RESOLUCIÓN No.

POR MEDIO DE LA CUAL SE RESUELVE UN RECURSO DE REPOSICIÓN, Y SE TOMAN OTRAS DETERMINACIONES

Que el señor **JORGE ENRIQUE ARBELÁEZ**, en su calidad de propietario y autorizado a través del Escrito N° **CE-22417** del 24 de diciembre del 2021, presentó **RECURSO DE REPOSICIÓN** contra la Resolución N° **RE-08550** del 10 de diciembre de 2021.

Que se procedió a evaluar los argumentos presentados por el recurrente a través del Escrito N° CE-22417 del 24 de diciembre del 2021, generándose el informe técnico N° IT-00123 del 7 de enero de 2022, en el que se estableció lo siguiente:

Figura 1 Esquema cambio de localización del canal

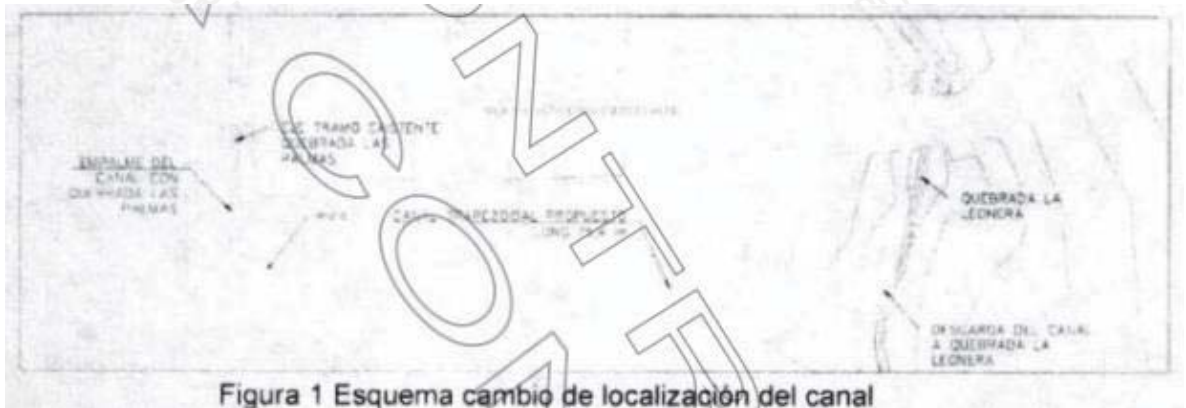
- Respecto a los cambios y alteraciones nocivas al flujo cabe recordar que la solicitud realizada no incluye disminuciones ni aumentos del caudal natural de la quebrada ni descargas que puedan producir esas alteraciones en el flujo, El canal propuesto en la solicitud se propone en material vegetal con el fin de evitar estas posibles alteraciones.
- Se menciona también que la obra de cruce existente entre la vía y la quebrada La Leonera no cuenta con la capacidad hidráulica suficiente y que el cambio de esta estructura puede generar un gran cambio en la quebrada La Leonera. Como solución a esto se propone desplazar el canal para que la descarga sobre la quebrada La Leonera se realice aguas debajo de la obra de cruce existente. Este cambio generaría una disminución de 6 metros en el canal llegando a 75.4 m. El esquema de esta propuesta se presenta en la Figura 1.

- *El usuario propone desplazar el canal para que la descarga sobre la quebrada La Leonera se realice aguas debajo de la obra de cruce existente. Este cambio generaría una disminución de 6 metros en el canal llegando a 75.4 m, con el fin de que no se afecte la capacidad hidráulica de la obra de cruce, pero no se presenta la información necesaria para la evaluación de dicha propuesta. Se debe tener en cuenta que la velocidad de descarga de la fuente las Palmas no sobrepase la velocidad de la fuente La Leonera, tal y como se tenía en la propuesta inicial la velocidad del canal de desvío en el sitio donde se descarga a la fuente La Leonera es de 2.13 m/s, y la velocidad de dicha fuente en ese punto es de 0.82 m/s. Siendo esto un factor que puede afectar las condiciones naturales de la fuente La Leonera.*

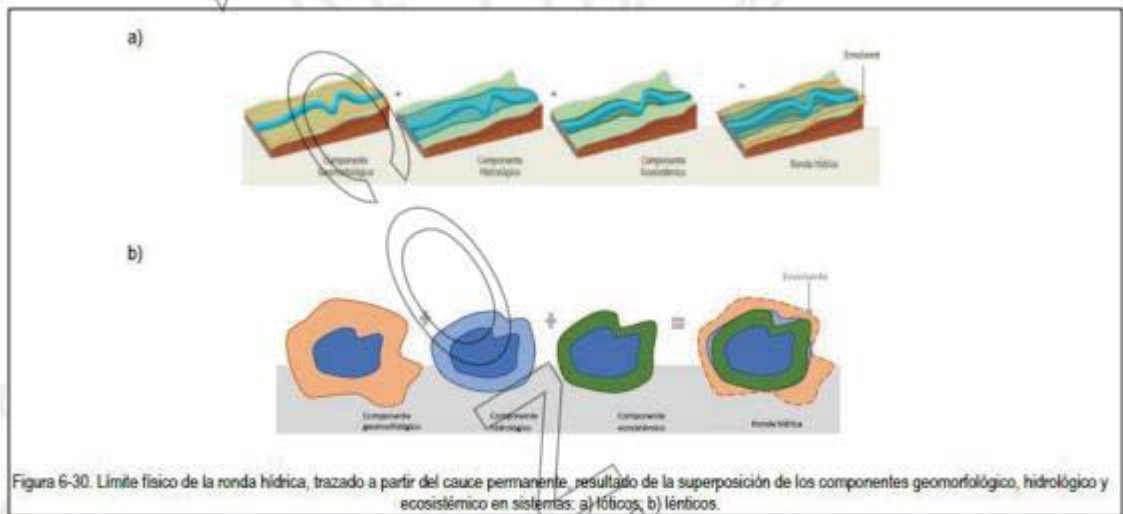
- *Los cambios en las funciones geomorfológicas hidrológicas y ecosistémicas que podría ocasionar la desviación propuesta, no hacen referencia solamente al aporte de caudal, sino al cambio en la dirección del flujo que provoca la desviación por medio del canal, que conforme a lo evaluado técnicamente por la Corporación se presenta cambios significativos en las condiciones existentes de la fuente Las Palmas. y según lo mencionado en la GUÍA TÉCNICA DE CRITERIOS PARA EL ACOTAMIENTO DE LAS RONDAS HÍDRICAS EN COLOMBIA de 2018, dentro de las estrategias para el manejo ambiental de las rondas hídricas se menciona que: solo permite actividades que no afectan la funcionalidad de la ronda hídrica, es decir que las actividades que allí se desarrollen no alteren los atributos actuales identificados en sus tres componentes físico-bióticos:*

El límite físico de la ronda hídrica es la envolvente de la superposición de las superficies obtenidas para cada uno de los tres componentes: geomorfológico, hidrológico y ecosistémico (...). Tal y como se muestra en la Figura 6-30.
